Document présenté au préfet le 18/12/2012

Poursuite d'exploitation sur la carrière Fulchiron de Vallabrix
et demande d'extension sur Saint-Victor-des-Oules

Expertise ONF-RTM

Avis technique

Figure 2 : griffes d'érosion remarquables en 1986-1987 – échelle 1/10 000

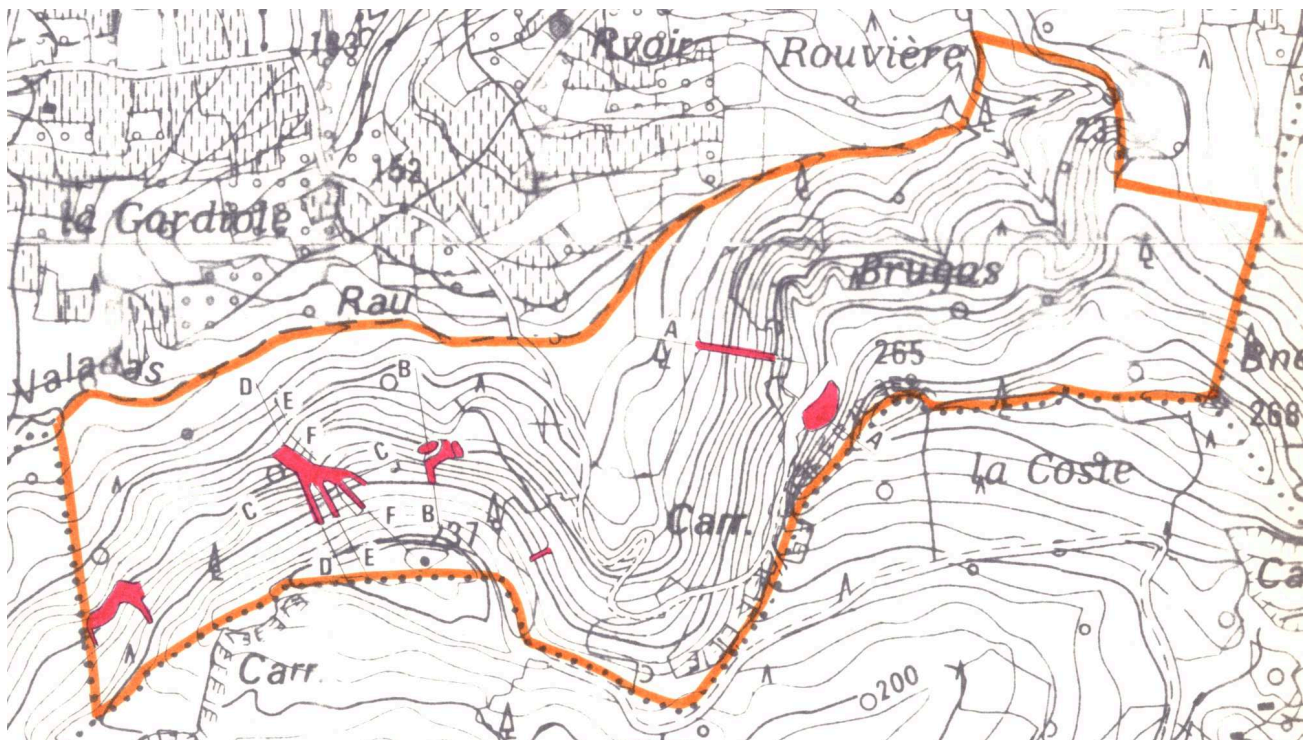
En particulier, son annexe 7 présente à l'échelle 1/25 000 (*Figure 4 ci après*) l'analyse de sept photographies aériennes IGN successives : 1946 – 1963 – 1970 – 1975 – 1979 – 1981 – 1986. Et l'annexe 8 (*Figure 2 ci après*) mentionne l'emplacement les griffes d'érosion ou canyons les plus remarquables, situés en secteurs 2 et 3.

Toutefois les secteurs ne sont pas égaux devant cet aléa d'érosion et de ravinement. En effet les secteurs 4 et 5 y paraissent nettement moins sensibles que les secteurs 2 et 3. Le secteur 1 avait moins de 5 années d'exploitation et n'avait pas encore développé de griffes d'érosion profondes. Par ailleurs, il semble que le secteur 4 ait été épargné car exploité et réhabilité en évitant les ruissellements vers l'aval.

Plantation arborée uniforme, risque de glissement en bordure des gradins

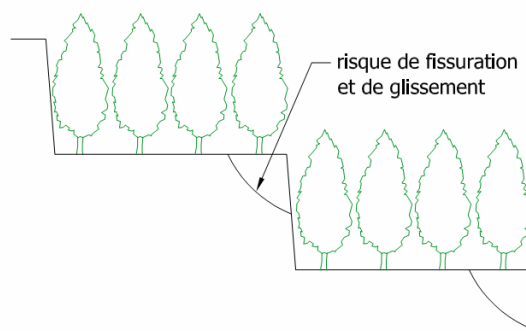
Il semble que le système actuel de plantation des banquettes repose sur la mise en place de pins de façon uniforme dans chaque espace horizontal rectangulaire délimité par les cordons ceinturant ces banquettes.

Mais quand ces arbres grandiront, cela posera problème pour ceux qui seront en bordure des gradins coté aval, comme l'indique le schéma ci-après. Il est possible que par vent fort ou tempête, les arbres de rive par effet de ballant génèrent des mouvements de sol puis un affaiblissement de l'enracinement. Le phénomène pourrait ensuite aller vers un basculement d'arbres et la dislocation du haut du gradin.

C'est pourquoi il ne nous semble vraiment pas opportun de poursuivre les plantations d'arbres de haut jet sur toute la largeur des banquettes. A titre indicatif et cela pourrait être modulé selon la hauteur des gradins et le choix des essences, les arbres de haut jet devraient être réservés au tiers arrière des banquettes tandis que pourraient suivre en partie médiane des arbustes et enfin au voisinage du cordon externe, des plantes basses couvrantes.
